TSB nummer:

01-2020

Emne: Brud på ATF slanger

Model: RT56/88

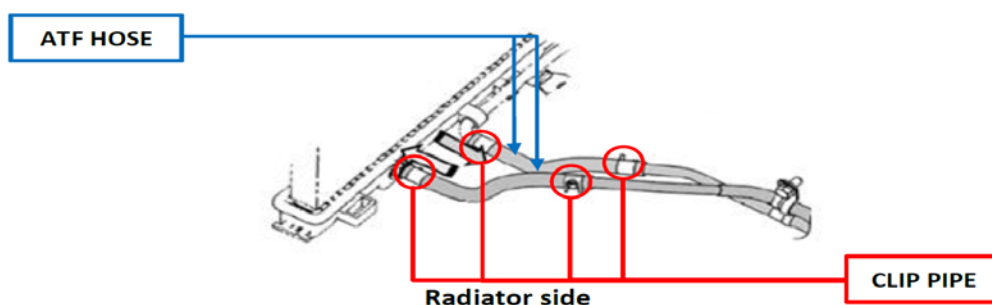
I sjældne tilfælde kan der observeres oliespild fra revnede olieslanger fra transmissionen til oliekoøleren.

Ved brug af bilen, som gør, at temperaturen på olien i automatgearkassen (ATF fluid) bliver meget høj, kan der i sjældne tilfælde ses brud på slangerne, som forbinder transmissionen med oliekoøleren.

ISUZU har fremstillet en ny type slanger, som er kraftigere og mere modstandsdygtig over for høje ATF temperaturer.

Den udvendige diameter af slangerne er forøget fra 14 mm. til 17 mm. Ligeledes er længden på slangerne for oliekoøleren forlænget med 10 mm. fra 180 mm. til 190 mm.
